改善箇所説明図

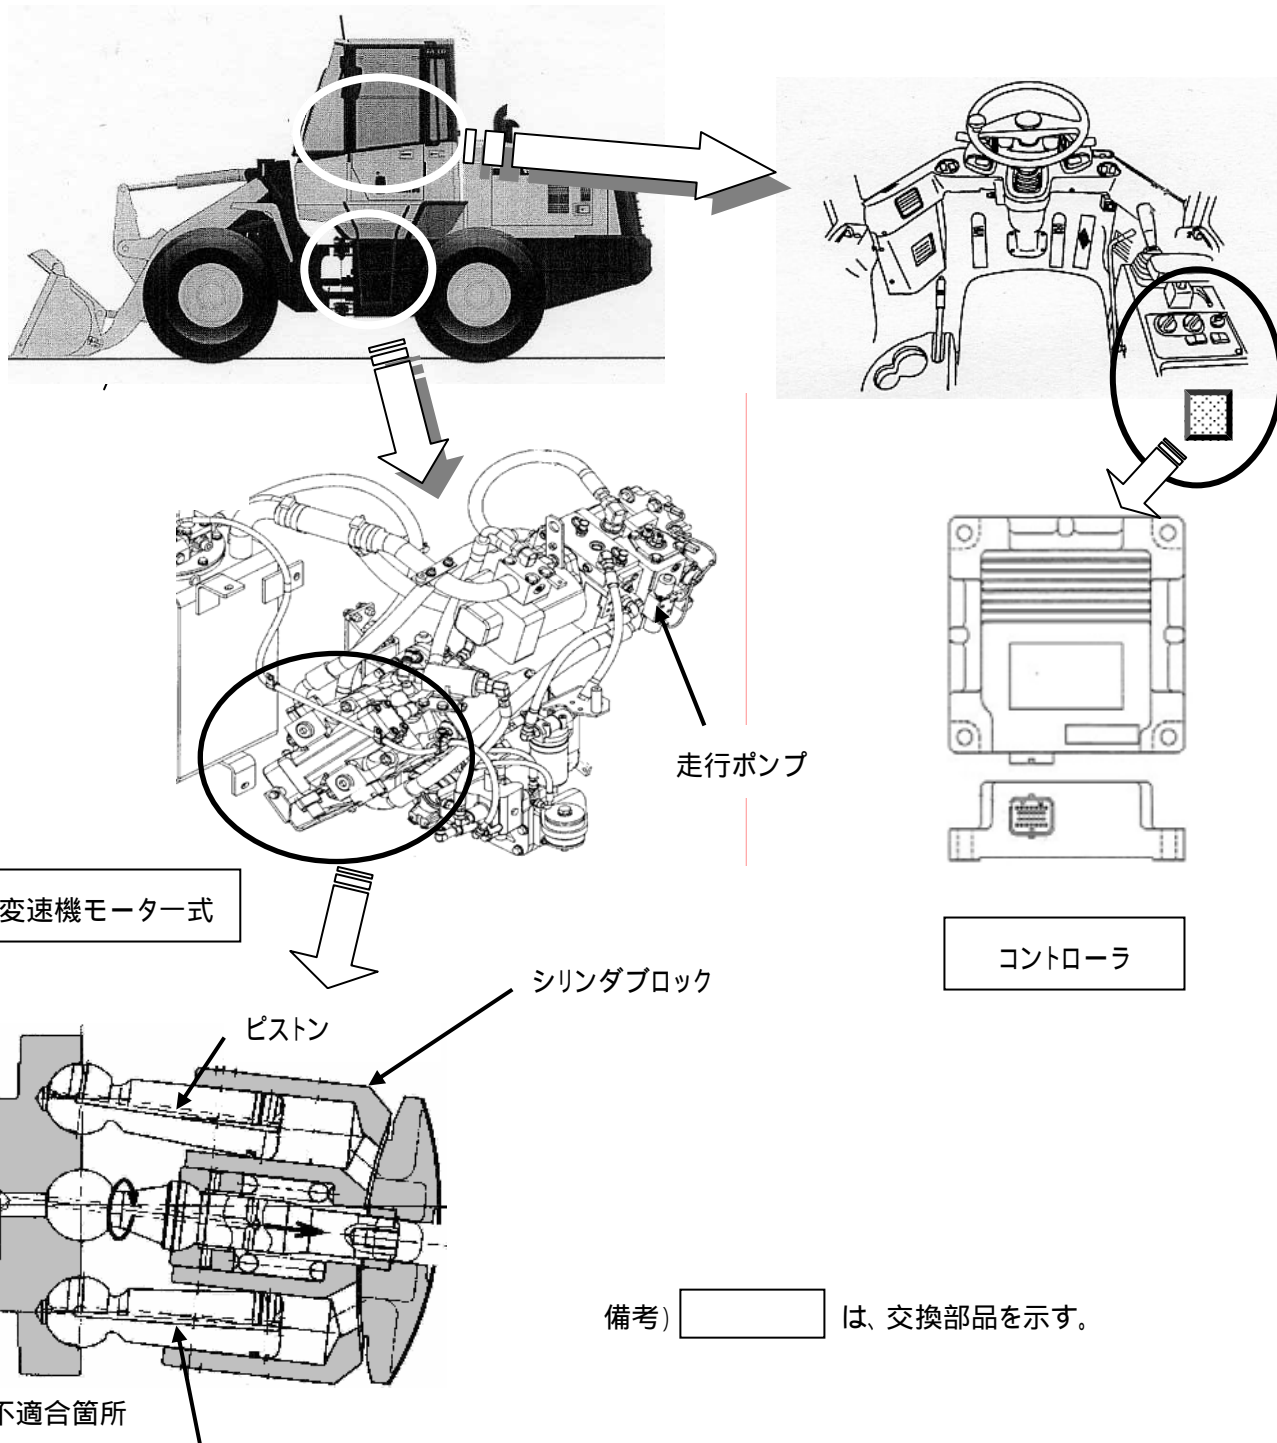
静油圧変速機モータのピストンの強度が不足しているため、急な前後進の切換え操作を行うような走行を繰り返すと、当該ピストンが破損するものがある。そのため、そのまま使用を続けると、最悪の場合、ピストンがシリンダブロックからはずれ、走行できなくなるおそれがある。

改善措置の内容: 全車両、静油圧変速機モーター式及びコントローラを対策品に交換する。

識別: 静油圧変速機モータのカバー端部に白ペイントを塗布し、識別する。
